TECHNISCHE INFORMATION NR.SI36-023
SI20-016
SI22-005
SI40V1-006**SERVICE INFORMATION NO.**SI36-023
SI20-016
SI22-005
SI40V1-006**I. TECHNISCHE ANGABEN****1.1 Betroffene Flugzeuge**

1.2 GegenstandATA Code: 72-00
Motor**1.3 Anlaß**

DER DICHRINGE AN DEN SCHRAUBSTUTZEN DES ÖLKÜHLERS FÜR ROTAX[®] MOTOR TYPE 912 UND 914 (SERIE)

REPLACEMENT OF THE GASKET RINGS ON THE ADAPTOR OF THE OIL RADIATOR FOR ROTAX® ENGINE TYPE 912 AND 914 (SERIES)

(siehe dazu Bild 1)

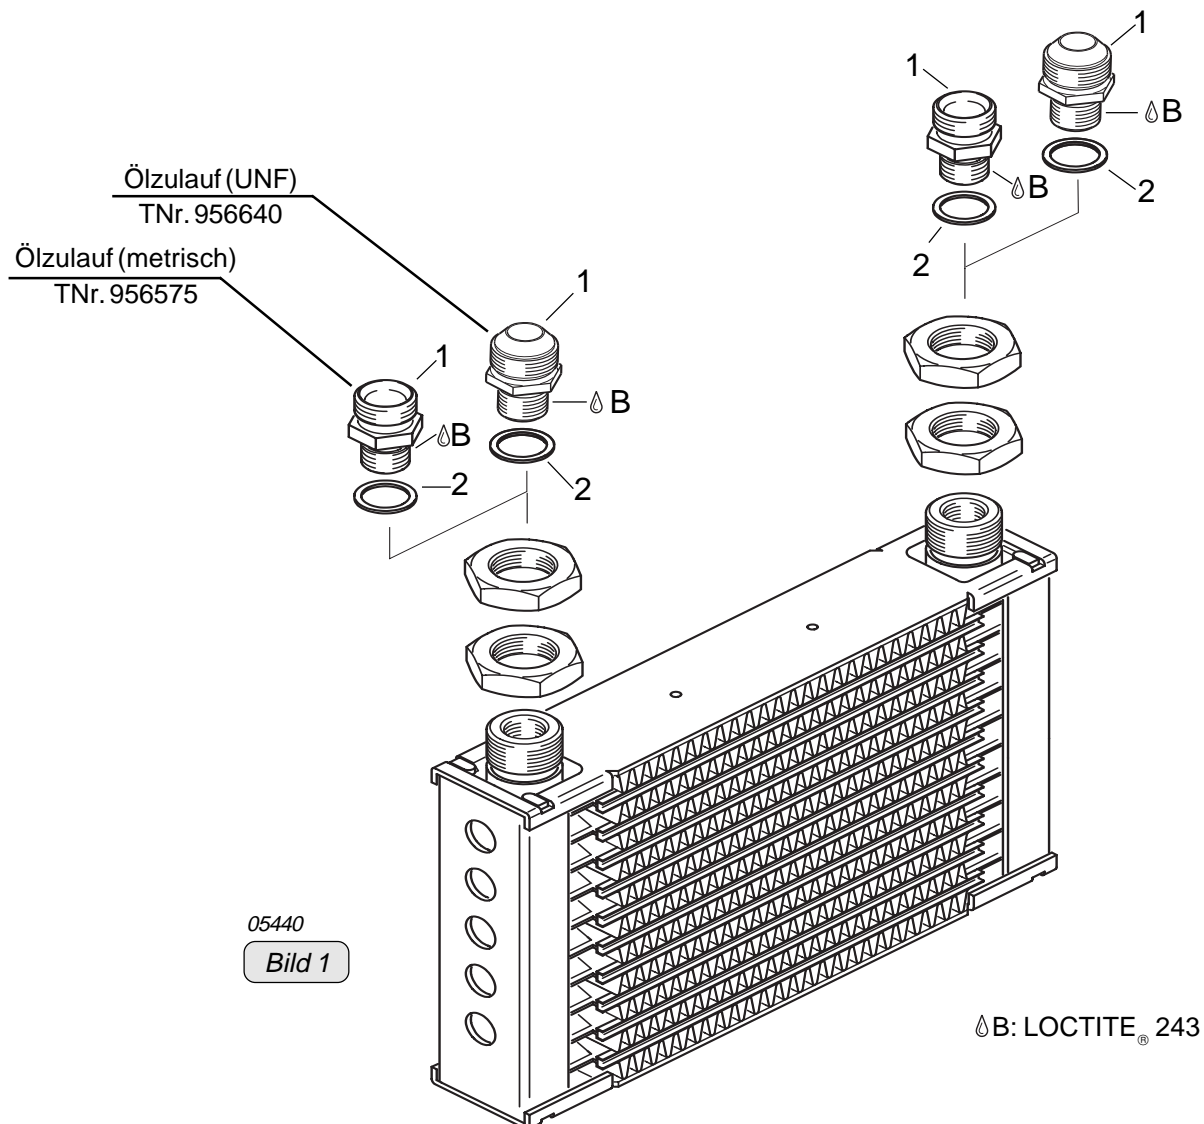
Aufgrund von Maßabweichungen an den Schraubstutzen kann es zu Undichtheiten an der Verbindungsstelle zum Ölkühler kommen.

Austausch der Dichtringe an den Schraubstutzen des Ölkühlers.

- Öl ablassen, falls erforderlich.
- Ölleitungen und Klemmen entsprechend den Angaben im Handbuch des Fluggeräteherstellers demontieren.
- Schraubstutzen (1) vom Ölkühler demontieren.
- Alle Teile reinigen.
- Sämtliche Teile einer Sichtkontrolle unterziehen.

Detail Dichtring neue Ausführung

Detail Dichtring alte Ausführung

- Bei Einbau des Schraubstutzens (1) TNr. 956575 (metrisch) oder TNr. 956640 (UNF) mit neuem Dichtring (2) ist das Sicherungsmittel **LOCTITE[®] 243** zu verwenden. Anzugsdrehmoment **35 Nm**.

(see fig. 1)

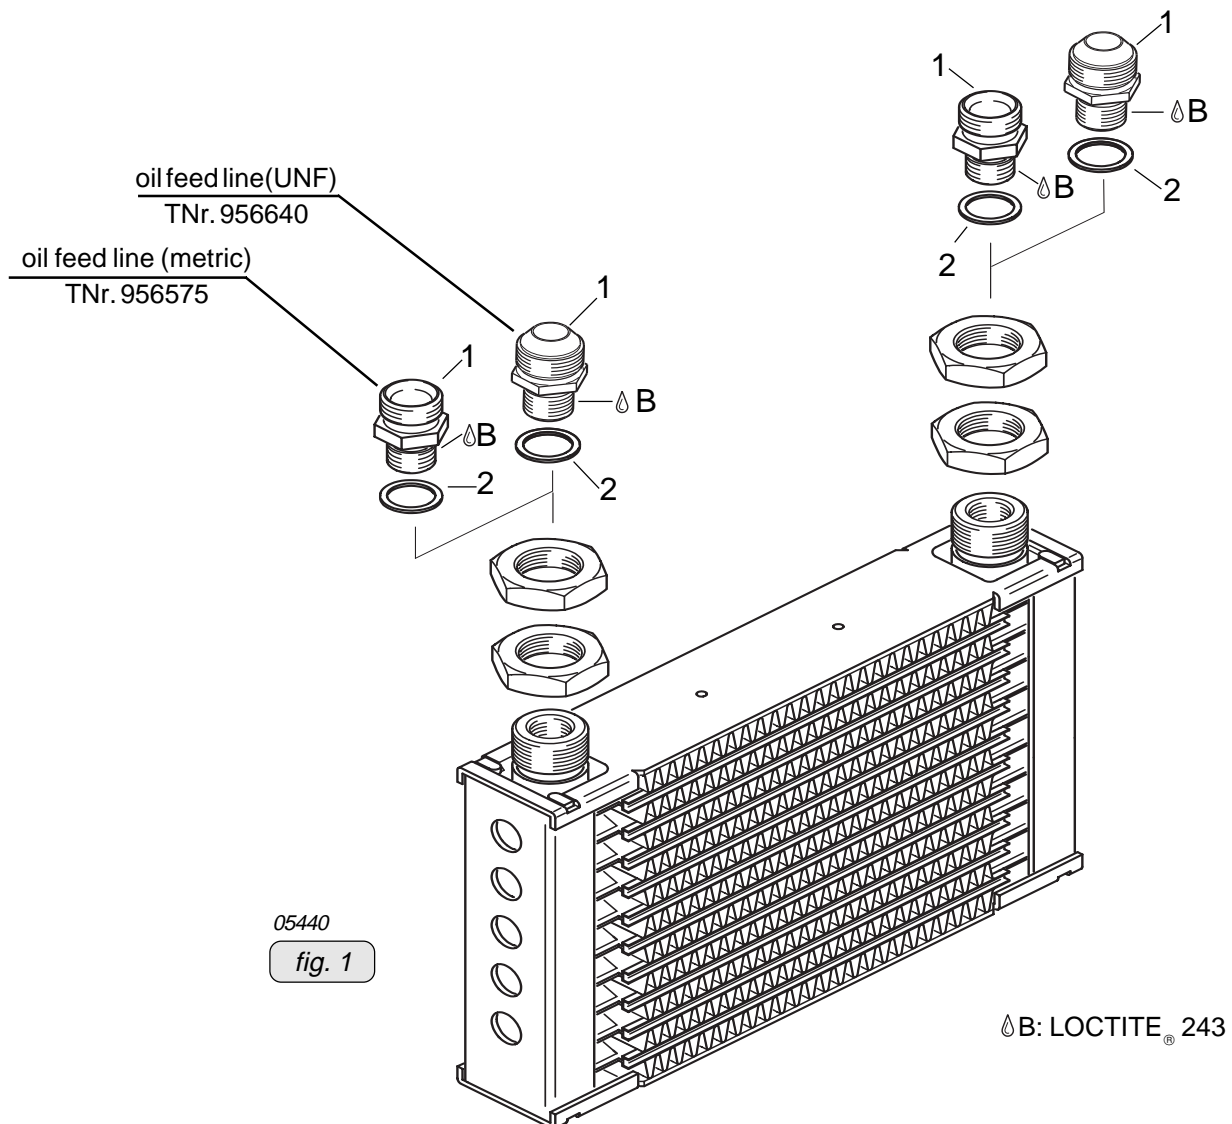
To assure adequate seal and prevent oil leaks, a thicker gasket ring (part no. 230387) has been introduced. This new gasket ring better compensates for dimension abnormalities on the radiator adaptor.

Replacement of the gasket rings on the adaptor of the oil radiator.

- Drain oil, when necessary.
- Remove oil lines from adaptors (1) as specified in the aircraft Manufacturer's Manual.
- Remove the adaptors (1) from the oil radiator.
- Clean all parts.
- Visually inspect all parts for damage or wear and tear.

Detail gasket ring new version

Detail gasket ring old version

- Fit adaptor (1) part no. 956575 (metric) or part no. 956640 (UNF) with new gasket ring (2) secured with **LOCTITE[®] 243**. Tightening torque **35 Nm** (310 in.lb).
